### Geändertes Verdichtergehäuse und Ladedruckschlauch

**Fahrzeughersteller:** AUDI, VW, SEAT

**Fahrzeuge:** A3 (8L1), TT (8N3, 8N9), GOLF V (1J1), BORA (1J6), BEETLE (9C1, 1C1),  
IBIZA iV (6L1), POLO (9N\_)

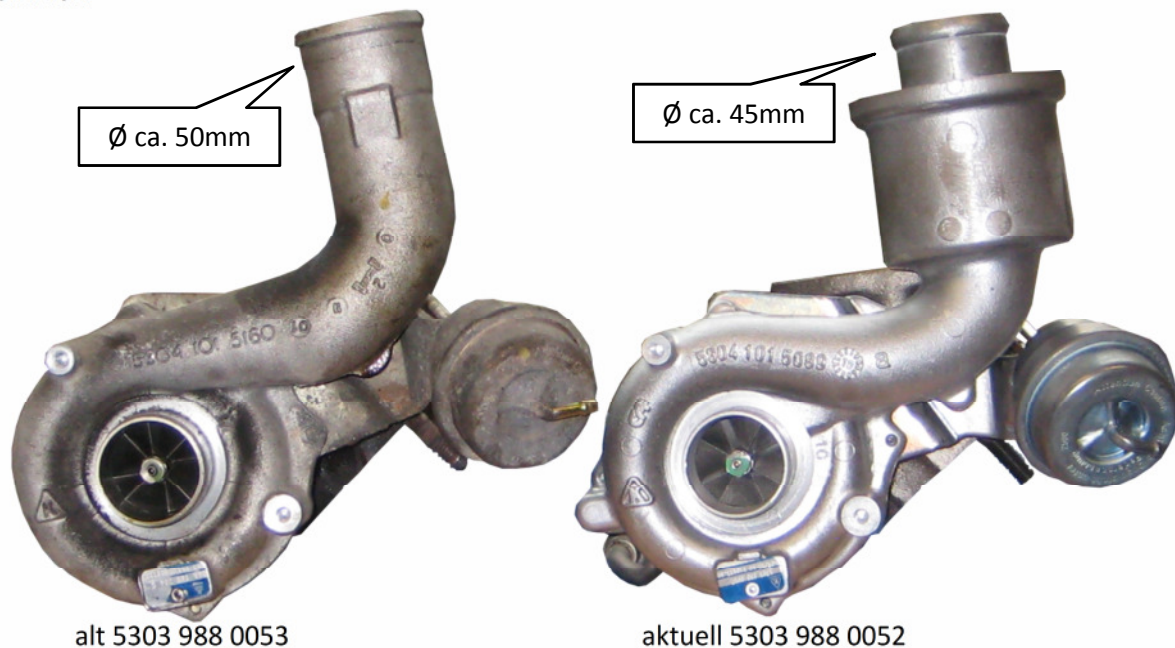
Der Fahrzeughersteller hat eine technische Änderung am Verdichtergehäuse vorgenommen, welche die Verwendung eines modifizierten Ladedruckschlauches erforderlich macht. Hier hat sich der Querschnitt des Schlauches geändert.

Wurde bisher ein Turbolader 5303 988 0053 ohne integrierten Schalldämpfer verbaut, so sind für den Einbau des neuen Turboladers nachstehende Bauteile bei OE zu beschaffen.

Ladedruckschlauch 06A145832M

Schutzhülle 06A145867Q
